TRANSPORDIAMET

Meie 06.10.2025 nr 7.2-2/25/15215-2

Seisukohtade väljastamine Oru külas Tähti ja Välja katastriüksuste detailplaneeringu koostamiseks

Joonis 1. Väljavõtte esialgsest eskiisjoonisest (Paabor Projekt OÜ)

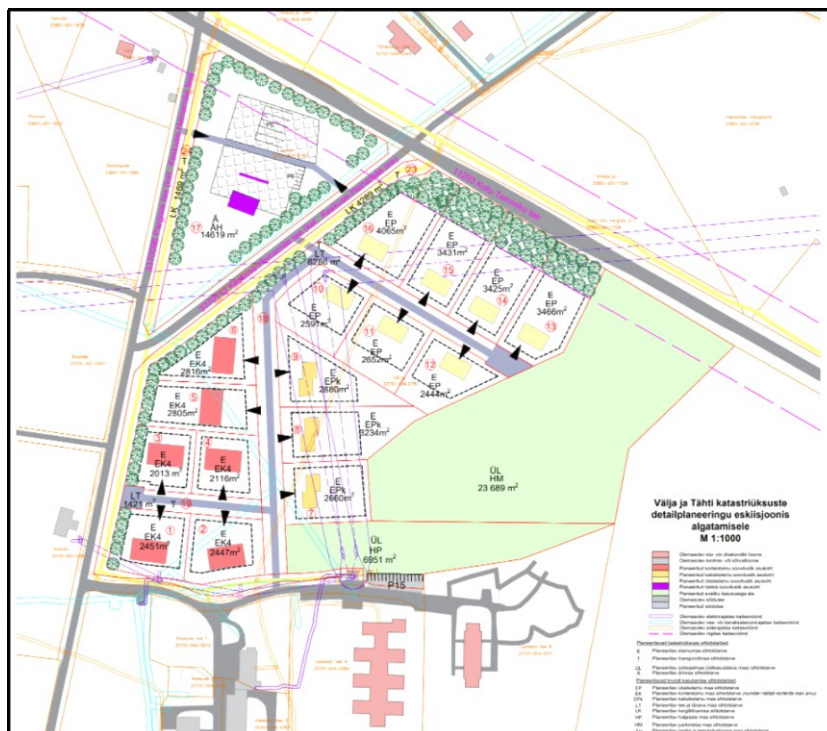
Planeeringu eesmärgiks on Tähti ja Välja katastriüksustel maakasutuse sihtotstarbe muutmine, ehitusõiguse määramine elamute ning ärihoone(te) püstitamiseks (vt *joonis 1*). Lisaks antakse detailplaneeringuga lahendus planeeringuala haljastusele, heakorrale, juurdepääsule, parkimiskorraldusele ja tehnovõrkudega varustamisele. Planeeringuala pindala on ca 12 ha.

1. Juurdepääsud kavandada olemasolevate ristmike kaudu riigitee km 3,836 Keskuse- Heinamäe tee nr 3370112 ja km 4,002 Pargiaia tee nr 3370096 kaudu. Täiendavaid riigitee ristumiskohti mitte planeerida.

3. Joonistele kanda ja seletuskirjas tuua välja EhS § 71 kohane tee kaitsevöönd.
4. Tee kaitsevööndis on keelatud tegevused vastavalt EhS § 70 lg 2 ja § 72 lg 1, sh on keelatud ehitada ehitusloakohustuslikku teist ehitist. Riigitee kaitsevööndis kehtivatest piirangutest võib kõrvale kalduda Transpordiameti nõusolekul vastavalt EhS § 70 lg 3. Hoonestus kavandada tee kaitsevööndist väljapoole, kuna kaitsevööndis puudub väljakujunenud hoonestusjoon. Nõustume eelnõu kohase hoonete paigutusega väljapoole teekaitsevööndit.
